OGGETTO: [ID_ 9106] Procedimento di Valutazione di Impatto Ambientale ai sensi dell'art.23 del D.Lgs 152/2006 relativa al progetto "AGRIVOLTAICO "AIDONE" PROGETTO PER LA REALIZZAZIONE DI UN IMPIANTO AGRIVOLTAICO DELLA POTENZA DI 44,95 MWp (40 MW IN IMMISSIONE) CON SISTEMA DI ACCUMULO DA 10,00 MW E RELATIVE OPERE DI CONNESSIONE ALLA RTN RICADENTE NEI COMUNI DI AIDONE (EN), RADDUSA (CT) E RAMACCA (CT)". Proponente: FRI-EL SOLAR - **Trasmissione controdeduzioni in merito a parere della Regione Sicilia Servizio 1 "Autorizzazioni e Valutazioni Ambientali" Palermo in data 12/01/2024**

Tutto ciò premesso, con la presente la società intende controdedurre in maniera puntuale le osservazioni rese dalla Commissione Tecnica Specialistica all'interno del citato Parere n. 698_2023; nello specifico, ove veniva valutato conclusivamente che:

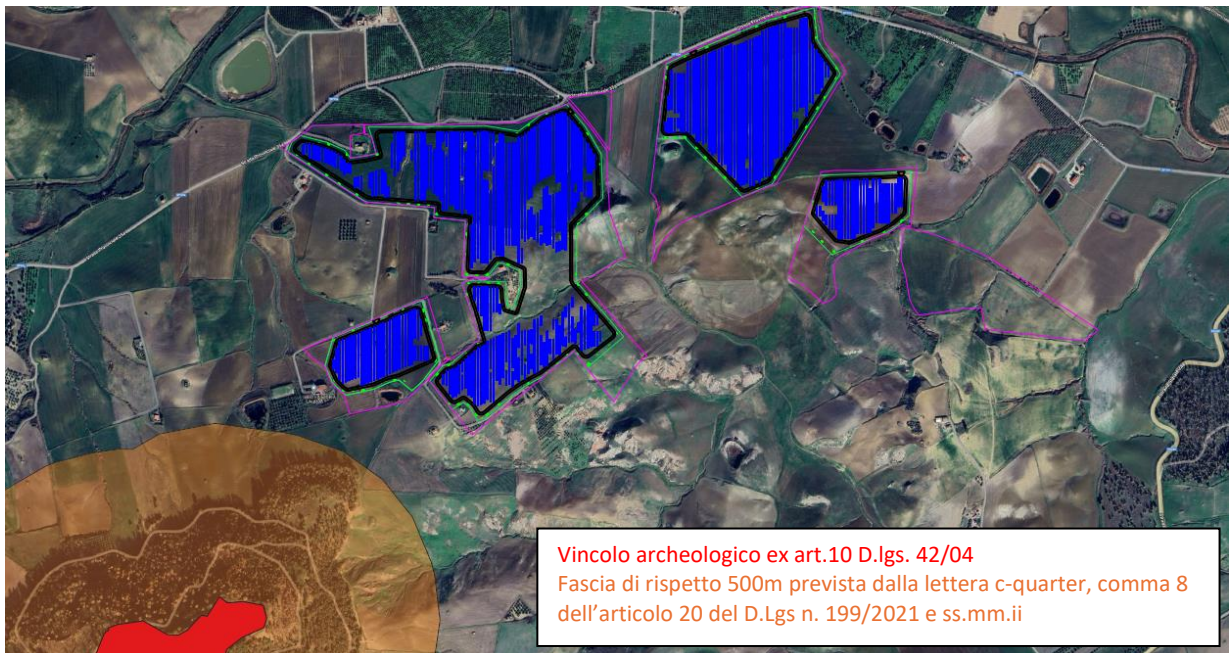
- *“in relazione al Piano Paesaggistico dell'Impianto, ricade per la maggior parte nella fascia di 3 km dai beni sottoposti a tutela ex D. Lgs n. 42/2004, come determinata dalla lettera c-quarter, comma 8 dell'articolo 20 del D.Lgs n. 199/2021 e ss.mm.ii.;"*

Riscontro: si segnala che l'area idonea ex lege definita dalla lettera c-quarter, comma 8 dell'articolo 20 del D.Lgs n. 199/2021 e ss.mm.ii. è così definita: “fatto salvo quanto previsto alle lettere a), b), c), c-bis) e c-ter), le aree che non sono ricomprese nel perimetro dei beni sottoposti a tutela ai sensi del decreto legislativo 22 gennaio 2004, n. 42, incluse le zone gravate da usi civici di cui all'articolo 142, comma 1, lettera h), del medesimo decreto, né ricadono nella fascia di rispetto dei beni sottoposti a tutela ai sensi della parte seconda oppure dell'articolo 136 del medesimo decreto legislativo. Ai soli fini della presente lettera, la fascia di rispetto è determinata considerando una distanza dal perimetro di beni sottoposti a tutela di tre chilometri per gli impianti eolici e di cinquecento metri per gli impianti fotovoltaici”; pertanto, i criteri per l'individuazione dell'area idonea per il progetto in argomento sono l'assenza di beni sottoposti a tutela ai sensi del decreto legislativo 22 gennaio 2004, n. 42 e una distanza di oltre cinquecento metri dai beni sottoposti a tutela ai sensi della parte seconda oppure dell'articolo 136 del medesimo decreto legislativo. Nello specifico del progetto si rappresenta che l'impianto non ricade nel perimetro di beni sottoposti a tutela ai sensi del decreto legislativo 22 gennaio 2004, n. 42 né nella fascia di rispetto di cinquecento metri dai beni sottoposti a tutela ai sensi della parte seconda oppure dell'articolo 136 del medesimo decreto legislativo, come constatabile dall'elaborato “FR-AIDONE-AFV-PD-D-2.2.2.0-r0A-R00-PIANO_PAESAGGISTICO_REGIONALE_BENI_PAESAGGISTICI_signed_signed” e nella seguente immagine.
